INFORME TÉCNICO DE FISCALIZACIÓN AMBIENTAL

Examen de Información

MINISTRO HALES

DFZ-2021-3291-II-RCA

Figura 1

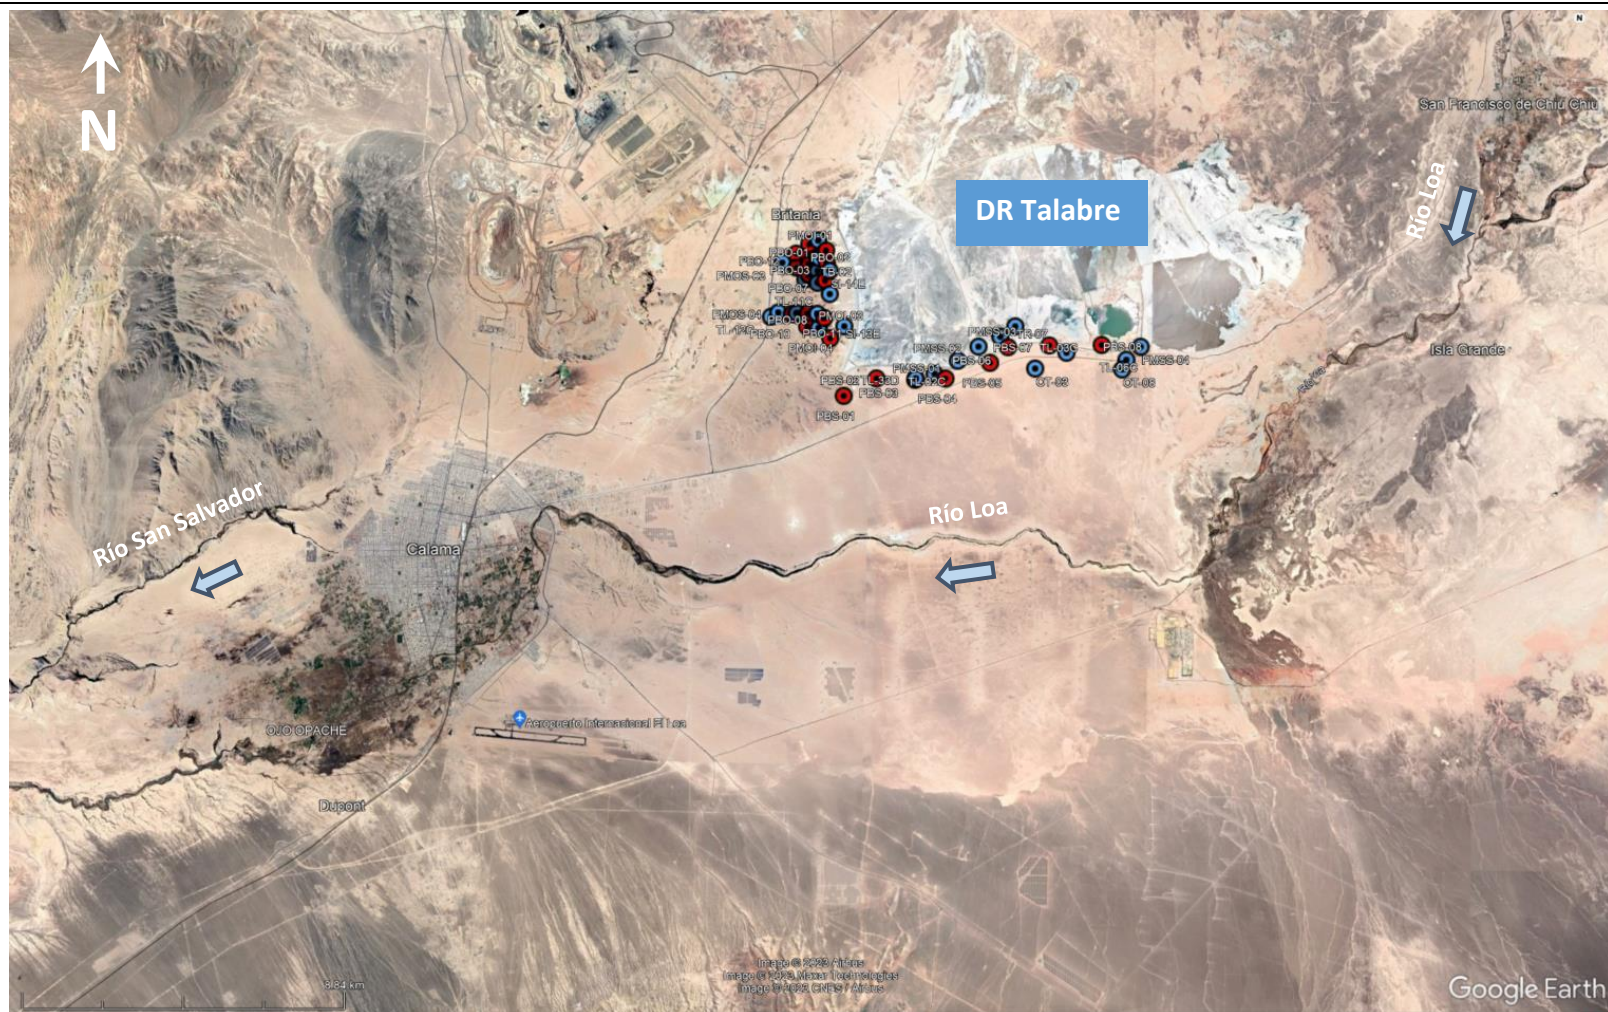
- Por otra parte, al comparar la ubicación de los puntos de monitoreo del Plan de seguimiento vigente (ver **Tabla 4**) y la ubicación de los puntos de monitoreo efectivamente habilitados por el titular (ver **Tabla 5**), se observan diferencias que en el caso más extremo exceden los 5 km de distancia lineal (pozo PBS-01-N). Respecto a lo anterior, en su Carta GS DN N°394/2023 el titular presentó antecedentes con el fin de justificar dichas diferencias, lo cual no obsta que esta Superintendencia ejerza eventuales actividades de fiscalización respecto a dicha situación o de otras que representen potenciales hallazgos.

Figura 2

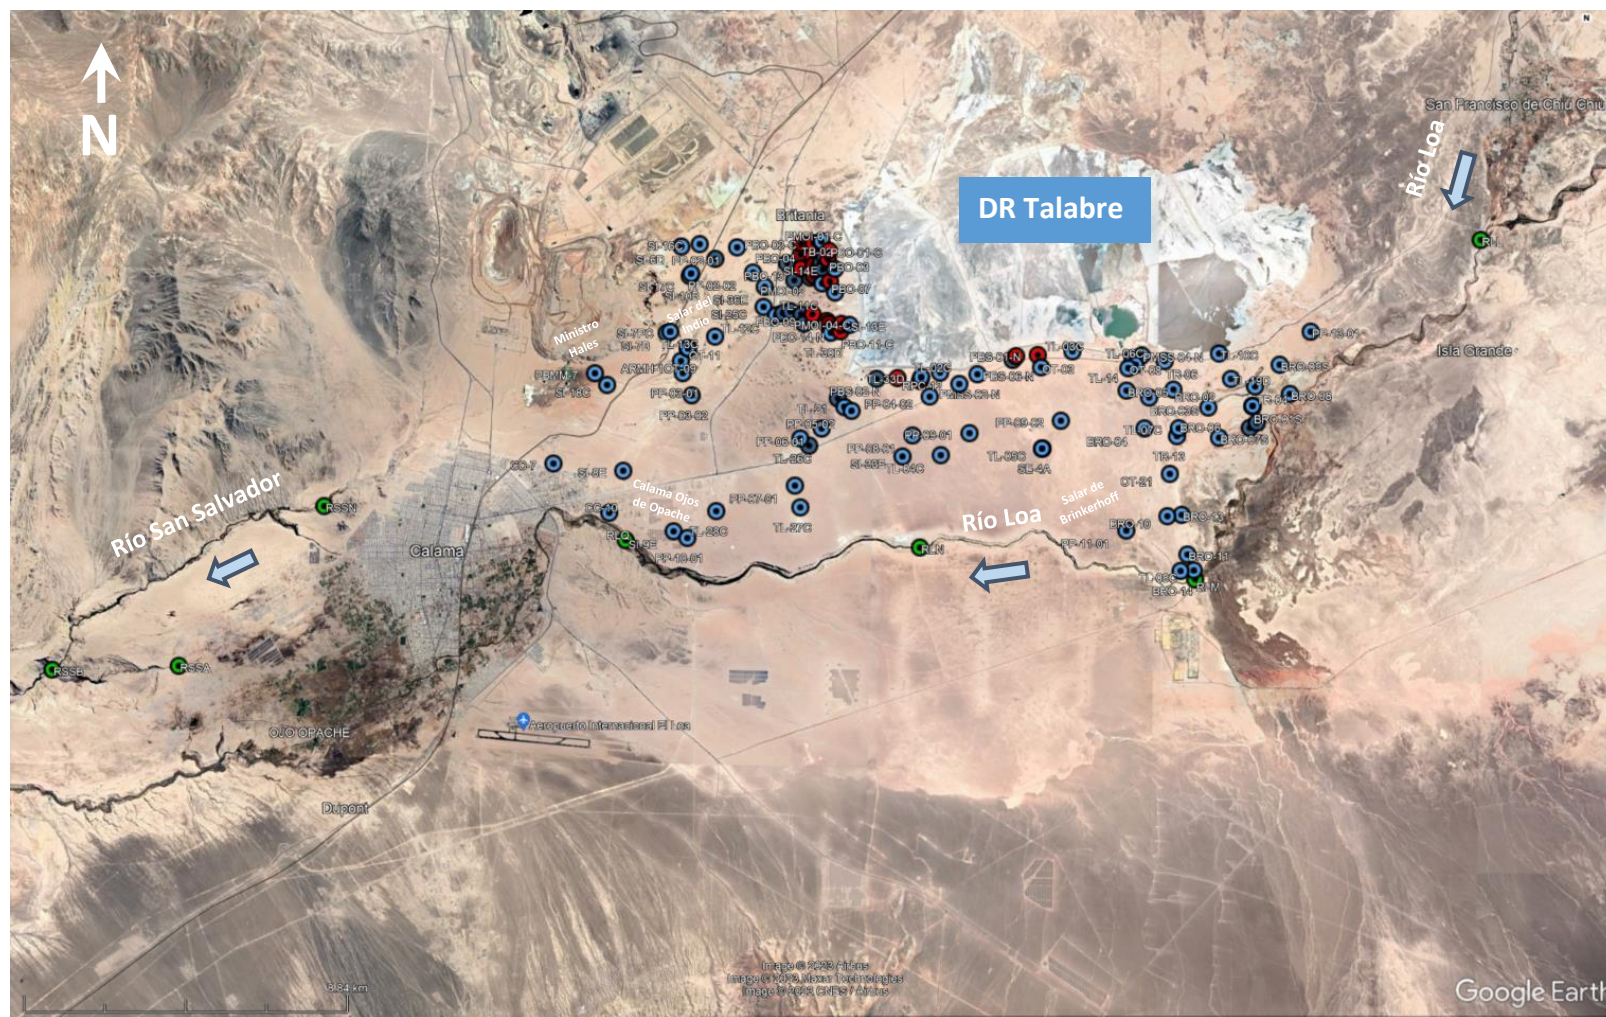
- De los 48 puntos de monitoreo del Plan de seguimiento vigente, para el Plan de seguimiento actualizado el titular excluye 2 puntos de monitoreo, a saber, el pozo TR-07 y el pozo PMSS-01. Respecto al primero, señala que "(...) el pozo de observación denominado TR-07 que era parte del PSCI 2013, ya no es parte del plan vigente, lo anterior, debido a que el año 2018 y por razones operacionales de acuerdo al avance contemplado en plan de depositación de relaves convencionales en DRTAL, quedo cubierto en su totalidad, el sector donde se encontraba" (Carta GS DN N°362/2023, ver **Anexo 33**). Respecto al segundo, como

- **Otras consideraciones:** por ser modificaciones que no se acotarían únicamente a un complemento de la red de monitoreo y/o que eventualmente conlleven un cambio de consideración del proyecto, esta Superintendencia excluyó de su análisis lo siguiente: 1) pozos PBS-04-N, PBS-05, PBS-07-N, PBS-08-N y PBO-10-C, para los cuales el titular propone modificar su función de bombeo y monitoreo a sólo monitoreo; 2) pozo PBS-09, correspondiente a un pozo de monitoreo y bombeo de las infiltraciones del depósito que no forma parte del Plan de seguimiento vigente y que es considerado por el titular en su propuesta de nuevo Plan de seguimiento; 3) pozo PBS-10, correspondiente a un pozo de monitoreo y potencialmente de bombeo de las infiltraciones del depósito que no forma parte del Plan de seguimiento vigente, y que es considerado por el titular en su propuesta de nuevo Plan de seguimiento para reemplazar la ubicación original del pozo PBS-01-N; y 4) nuevos umbrales propuestos en los pozos PBS-10 y RPC-12.
